平成 27 年 1 月 6 日

日本原子力発電株式会社

敦賀発電所敷地内破碎帯の調査に関する有識者会合 ピア・レビュー会合で出されたご意見の整理について

敦賀発電所敷地内破碎帯の調査に関する有識者会合 ピア・レビュー会合（平成 26 年 12 月 10 日）で出されたご意見の整理結果

(参考) 主なポイント 1. 地層の堆積年代【地層の堆積年代(層下部)】

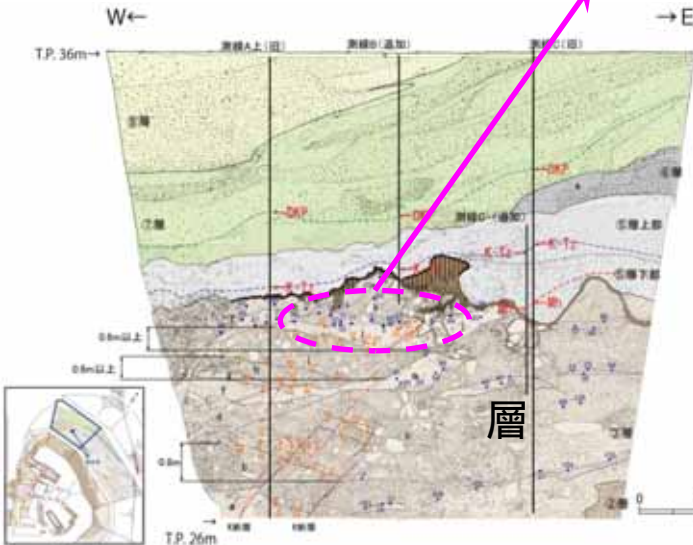
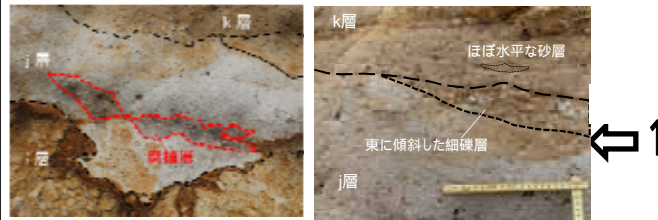
1. 美浜テフラの含有率が低い。
2. 層最下部でテフラが検出されないのは地層の粒が粗いためであり、年代評価上は意味を持たない。
3. 降灰年代の異なる美浜テフラと明神沖テフラがほぼ同位置にある。これは、再堆積の可能性を示唆している。

1. 濃集分析¹でテフラのピークが認められることが重要。評価書(案)には濃集分析結果の記載がない。美浜テフラのテフラ含有率が低いことだけ記載するのは、評価をミスリードする。
2. 層最下部でテフラが検出されないということは、その地層が美浜テフラよりも前に堆積したことを示しており、事業者の示す位置に降灰層準を認定するのは自然である。
3. 美浜テフラと明神沖テフラがほぼ同位置にあるのは、地層の堆積環境によるもの。両テフラの上下関係も逆転しておらず、事業者評価に矛盾はない。

1. 濃集分析で美浜テフラのピークを確認。
2. テフラが検出された地層とされない地層(層最下部)の粒の粗さに差異はない。したがって、テフラが検出されない地層は美浜テフラよりも前に堆積した。
3. 美浜テフラと明神沖テフラがほぼ同位置にあるのは、地層の堆積速度が遅かったという堆積環境によるものであり、再堆積を示すものではない。両テフラは上下関係は逆転していない。

D-1トレンチ北西法面

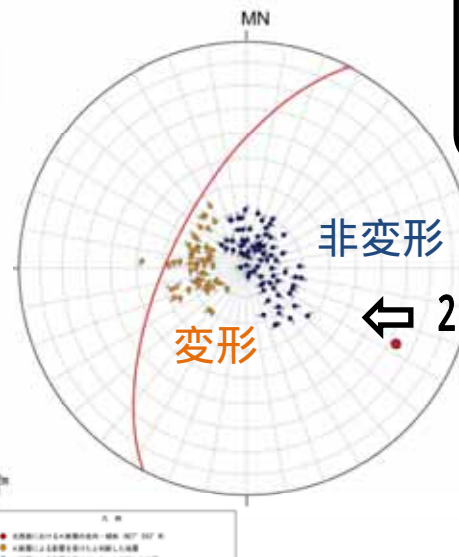
1. 層は堆積構造が明確でない地層のため、活動性の議論が困難。
2. シュミットネット解析²は事業者評価の補強にならない。

評価書(案)では重要な観察事実をきちんと示し、それを学术论文ではどのように評価するのか、更にそれがどの程度信頼できるものなのかを併せて示さないと、科学的な判断をしているとは言えない。

1. - (有識者の一人から「層は層相で区分される」旨の発言あり。これは、評価書(案)の記載と矛盾している。)
2. 活動性評価上、最も重要なj層とk層の関係について、有識者が現場で確認していないことは著しく問題。
・j層、k層などのシュミットネット解析のデータは、誰が見ても2グループに明確に分かれる。これらのデータが活動性評価に使えるかどうかについて、有識者は丁寧に見解を示さないといけない。

1. 層は堆積構造を有しており、活動性の議論ができる地層。
2. シュミットネット解析²から、K断層の最新活動時期が明確に判断可能。(j層は変形、k層は非変形という2グループに明確に分かれる)

原電道路ピット K断層と 層上部写真

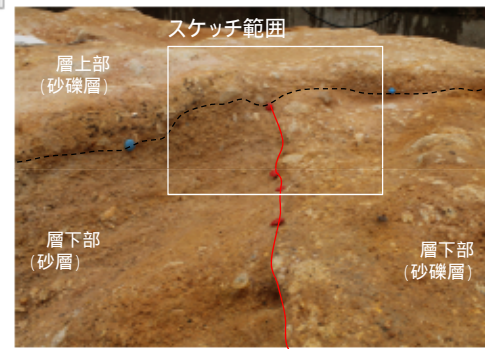
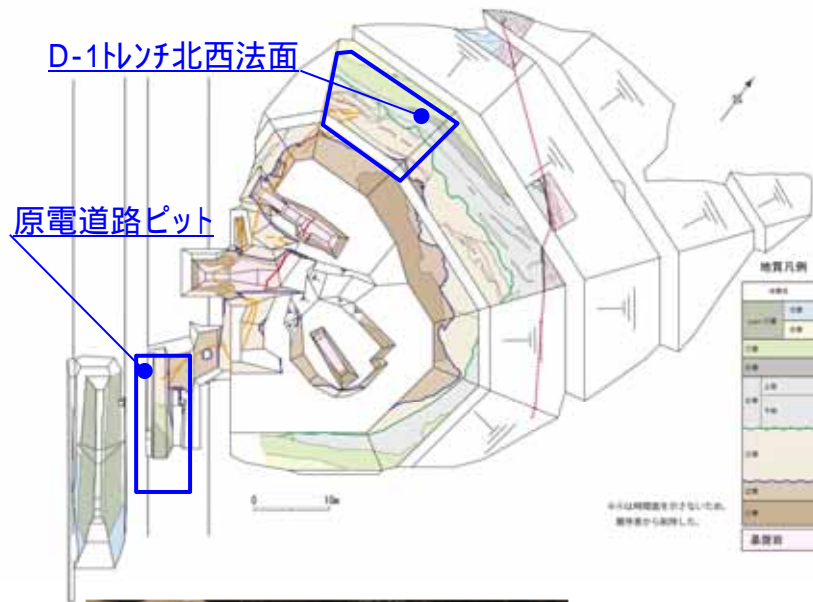
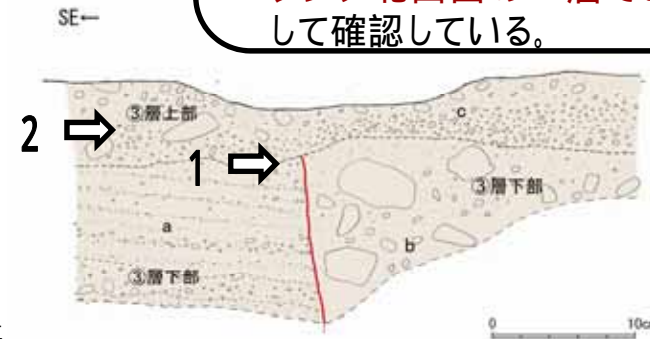
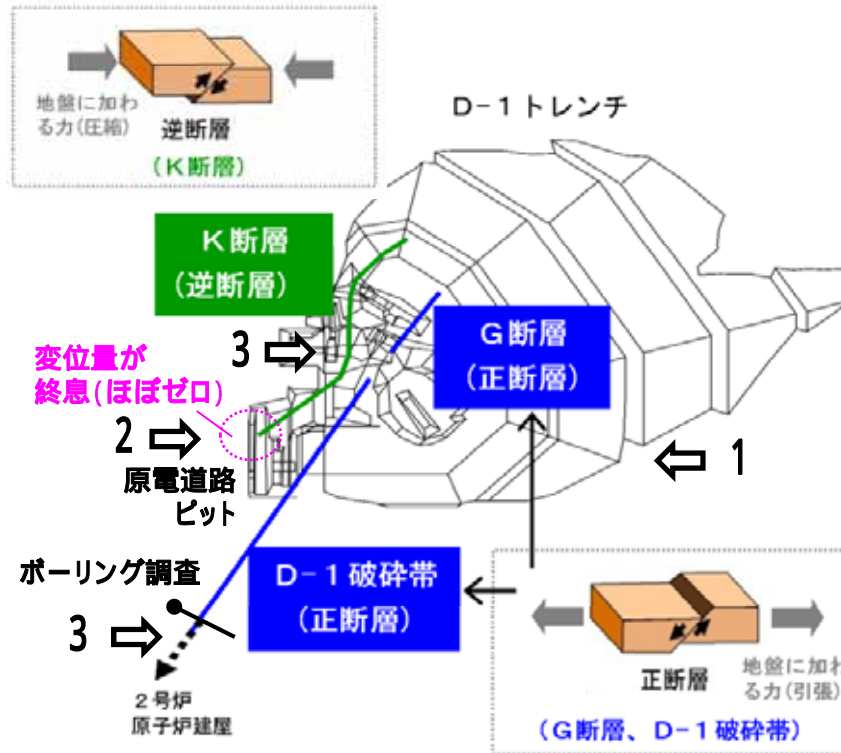
1. K断層が原電道路ピットで層上部を切っていないことは、D-1トレンチ北西法面と「同様」の状況。

2. 原電道路ピットの層上部は、D-1トレンチ北西法面の層に直接対比されていない。すなわち、原電道路ピットの層上部は層とは言い切れない。

1. K断層を覆う地層が 層であることは現場で確認した。

・(評価書案は)原電道路ピットの「ずれ量の小さい変位が上載地層で覆われる状況」と、D-1トレンチ北西法面の「ずれ量が大きい幅広の変形となっている状況」を「同様」としているが、これは専門家として適切でない。

2. 原電道路ピットの 層上部がD-1トレンチ北西面の 層であることを連続して確認している。

1. K断層が 層上部に覆われることは明確。

2. 複数の観察事実、分析データ(礫の含有の程度、色調、基質の硬軟の程度、テフラ分析結果)から、原電道路ピットの 層上部は、D-1トレンチ北西法面の 層と同じである。
